Plan 1002
Detaljplan för
Halmstad 2:16 (del av)
Ny förskola vid Sturegymnasiet
Martin Luther, Halmstad

PLANBESKRIVNING

SAMRÅDSREDOGÖRELSE

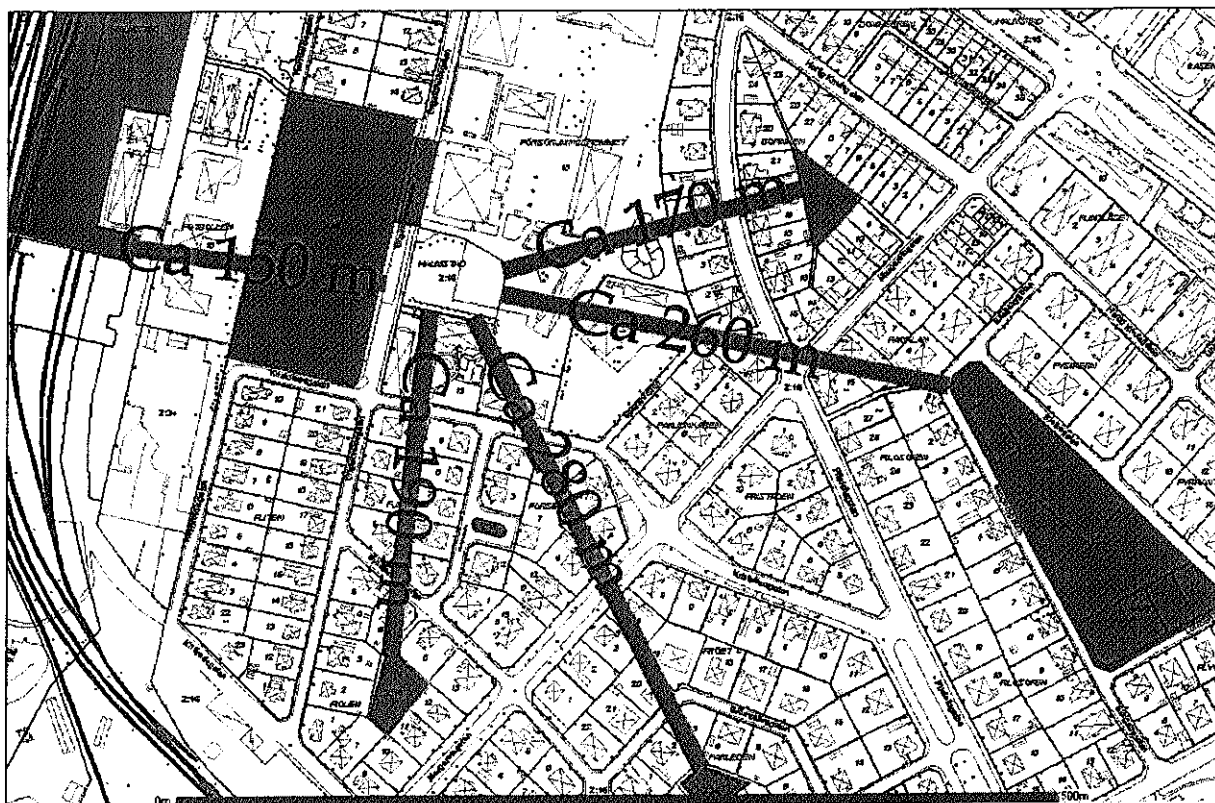
§1 Vi motsätter oss att parken i anslutning till vårt fritidshem ges ändrade villkor i föreslagen detaljplan. Denna park behövs inte enbart för våra behov utan används även flitigt av Sturegymnasiet och boende i trakten, exempelvis från studentboende i närheten. Om detta område exploateras kommer trycket på övriga få kvarvarande outnyttjade ytor i närheten att

§2 Vi motsätter oss att området bredvid vår förskola används för ytterligare förskoleverksamhet. En ytterligare förskola skulle påverka den småskaliga karaktär som vi föräldrar på vår förskola arbetar hårt för och värderar högt. Ett tänkt nytt komplex skulle tillsammans rymma närmare 60 barn, alla i förskoleåldrar.

I gällande detaljplan är det aktuella området planlagt som PARK. Området är ej iordningställt som park, utan består i dag i huvudsak av en asfalts- och gräsyta. Området som helhet är relativt väl försörjt med friytor för lek och spel. Strax väster om planområdet ligger en ca 1,3 hektar stor grönyta - den s.k. Engelbrektsplanen med ett iordningställt parkstråk väster om denna. Avståndet till närmsta parkyta söderut är ca 200 meter och österut ca 450 meter (fågelvägen ca 260 meter). Enligt Ekohandlingsplan för Halmstads kommun 2004-2007 skall alla kommuninnevånare senast år 2007 ha tillgång till naturområde inom 500 meter från bostaden. Detta uppfylls i det aktuella området (se figur 2 ovan).
